BlueVision NG Anwendung Marine

Austausch der SPU im LOP13-02 und LOP14-03

Mitteilungsgrund

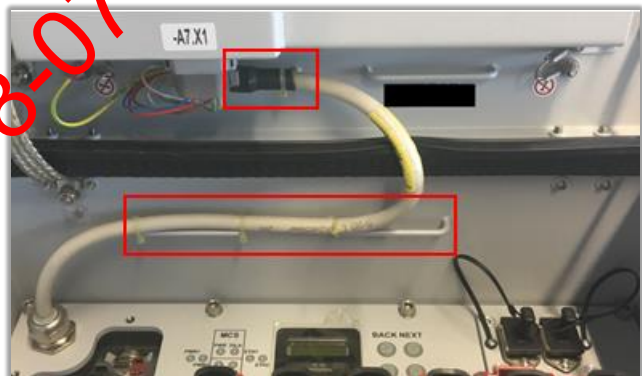
Hinweis: Die neue SPU wird ohne Stecker, Kabeldurchführungsplatte, Werftschacht-abdeckung und Installationsmaterial geliefert.

Folgendes Material ist von der zu tauschenden SPU zu entfernen und an der neuen SPU anzubringen:

- Kabeldurchführungsplatte (1)
- Erdungsschraube und Schirm-Anschlussfahne (2)
- Werftschacht-Stecker (3)
- Alle Stecker (verkabelte Stecker und Blindstecker) (4)
- Werftschachtabdeckung (5)

Nach dem Hardwaretausch ist das Kabel zum LOS mittels vier Kabelbinder an den Haltevorrichtungen zu fixieren.

Typenschild am LOP (1)

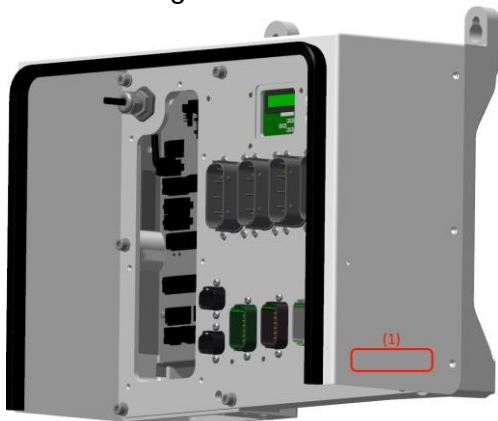
- 1.2.4 Neues Typenschild abziehen und in richtiger Lage auf die vorbehandelte Oberfläche aufbringen.

- 1.2.5 Das Typenschild fest aufdrücken und glätten.

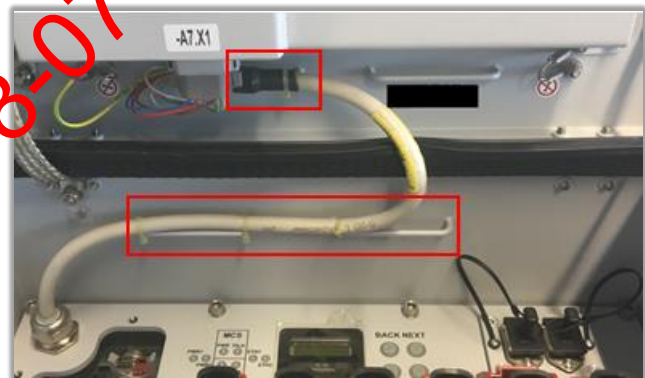
Hinweis: Die Kabelbefestigungsleiste (1) von der neuen SPU ist an der zu tauschenden SPU anzubringen.

Anschließend ist das Kabel zum LOS mittels Kabelbinder an den Haltevorrichtungen zu fixieren.

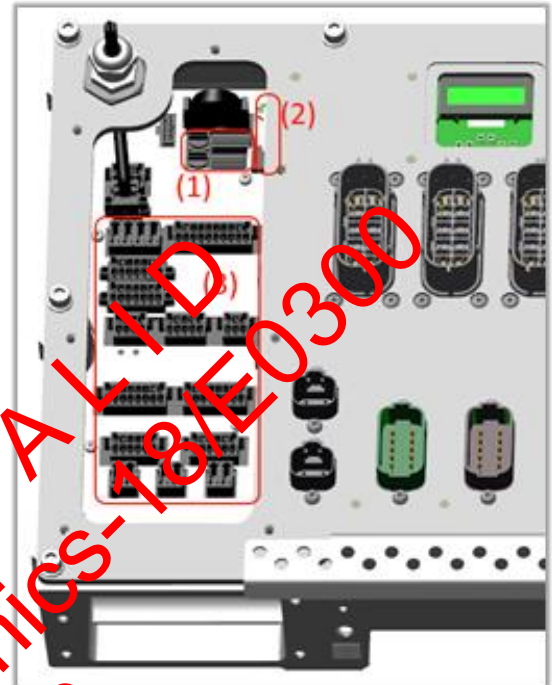
Einstellungen neuer SPU vornehmen.

- Dip-Switches und Hex-Drehkodierschalter (1)
- Werftschacht-Stecker (3)

SD-Karte in neue SPU einsetzen.

- SD-Karten Slot (2)

Versorgungsspannung der neuen SPU einschalten und Download abwarten (ca. 2 min).

Wichtig: Tritt trotz getauschter SPU die Fehlermeldung „FSW dwnld Error!“ auf, dann muss die SD-Karte neu erstellt werden. Tritt trotz getauschter SPU und neu erstellter SD-Karte die Fehlermeldung auf, ist der MTU Support zu kontaktieren.
